Werfverslag 26 voor project: Koning Ridderdijk 44 | 8434 Westende (BE)

Nummer: 952RTW-26

Datum: vrijdag, 04 juni 2021

<div style="display: flex; justify-content: space-between;"> <div style="width: 45%;">  <p>Principe schets Trapsgewijs</p> </div> <div style="width: 45%;">  <p>Te plaatsen blauwe hardsteen strook</p> </div> </div>

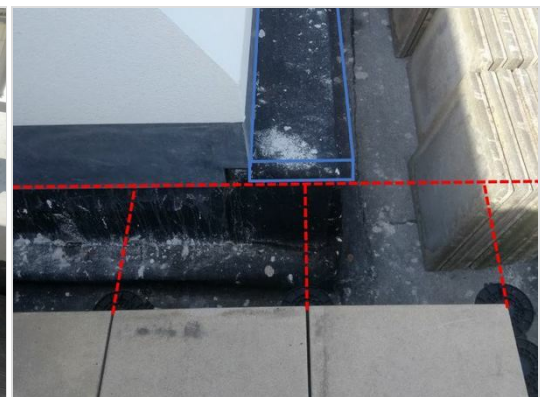
26.2 (Terug) plaatsen tegels	<p>ARCH voert nazicht uit van reeds geplaatste terrastegels; hierbij worden volgende punten opgemerkt.</p> <p>Vooraleer er getegeld wordt, dat steeds de ondergrond volledig ontruimt/opgekuist wordt. Wanneer er eventueel schade wordt opgemerkt/zou ontstaan aan de dakdichting dit steeds terug gekoppeld wordt aan de AN.</p> <p>ARCH vraagt de OA steeds de 2cm voeg tussen terras vlak & gevelvlak te respecteren.</p> <p>Daar waar het opgaande wandvlak t.o.v. dakopstand niet ten volle evenwijdig is wordt beslist de tegels, t.h.v. app. 1002 & 1003 Oost gevel niet schuin af te slijpen maar, trapvorm-gewijs aan te laten sluiten op de dakopstand. Zie principe schets</p> <p>Daar waar het opgaande wandvlak t.o.v. dakopstand niet ten volle evenwijdig is wordt beslist de tegels, t.h.v. appartementen kant zee schuin af te slijpen.</p> <p>ARCH vraagt, daar waar de isolatie nog zichtbaar is t.h.v. de voeg terrastegel <> dorpel bijkomend een blauwe hardsteen strook te voorzien. Kwestie van een homogeen afgewerkt zichtvlak te bekomen.</p> <p>ARCH vraagt bijkomend de PU-schuim af te snijden / esthetisch bij te werken.</p> <p>T.h.v. de aangeduide schouw(en) wordt t.h.v. de uitsprong een blauwe hardsteen geplaatst. Deze kraagt horizontaal 2 a 3 cm uit over de terrastegel. Verticaal op het frontvlak dient bijkomend geen plint te voorzien worden.</p> <p>Daar waar de tegels tot net tegen de opstand geplaatst werden vraagt de ARCH, in kader van het voorkomen van waterstagnatie, hier d.m.v. afstandshouder de nodige marge te voorzien tussen tegel & opgaande vlak.</p> <p>Tegels & dorpel worden t.h.v. versprong Technische schouwen in lijn van elkaar gelegd; zie principe schets.</p> <p>Daar waar de terrasvlakken op zeer hoge dragers gezet wordt ; zijn de tegels zijdelings op te sluiten tegen de wandvlakken. Kwestie van zo het mogelijks ontstaan van een wankel gevoel te voorkomen.</p>

Geen dorpel; verder betegelen

Te plaatsen dorpel; 2 a 3 cm uitkraging

marge d.m.v. afstandhouder

Tegels in lijn met schouw

Principedetail

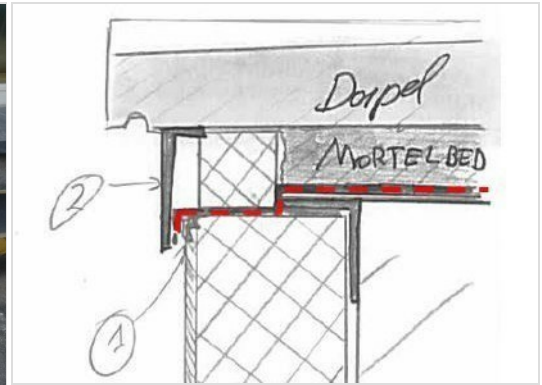
ARCH merkt op dat de EPDM slabben onder dorpels nog ingekort dienen te worden + het L profiel t.h.v. detail nog geplaatst dient te worden. ARCH geeft bijkomend aan dat de hoek nog verder bijgewerkt dient te worden.
